大型・中型バス緩衝装置（センターメンバー）のリコールについて

リコール届出番号4266

改善箇所説明図

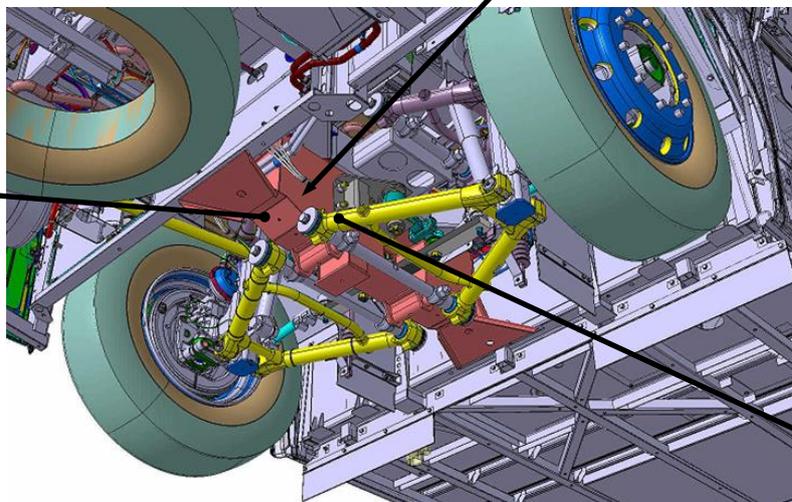
基準不適合発生箇所

前輪独立懸架方式の大・中型バスにおいて、センターメンバーの製造が不適切なため、センターメンバー内部に融雪剤等を含んだ水が浸入し、ロアアーム取付部付近が腐食することがある。そのため、そのままの状態で使用を続けると、腐食が進行し、センターメンバーが破損して、最悪の場合、ロアアームが脱落して操舵不能となるおそれがある。

使用者に、センターメンバー内部を定期的にシングルワックスで防錆措置する旨を記載したメンテナンスノートの追補版を配布すると共に、下記の措置を実施する。

- ① 暫定措置で改良品のセンターメンバーに交換せずにシングルワックスによる防錆措置を実施した車両は、ダブルワックスによる防錆措置を実施する。それ以外の暫定措置実施車両は、暫定措置を恒久措置とする。
- ② 暫定措置を実施していない車両は、センターメンバーに内部点検用の穴を開け、内視鏡を用いて内部腐食状況の点検を行い、
 - (1) 著しい腐食が認められた場合は、改良品のセンターメンバーに交換する。
 - (2) 著しい腐食が認められなかった場合は、ダブルワックスによる防錆措置を実施する。

識別：作業完了車には、車両左後方点検リッド裏の位置に「HB191」の文字が記載された白黄色のシールを貼り付ける。
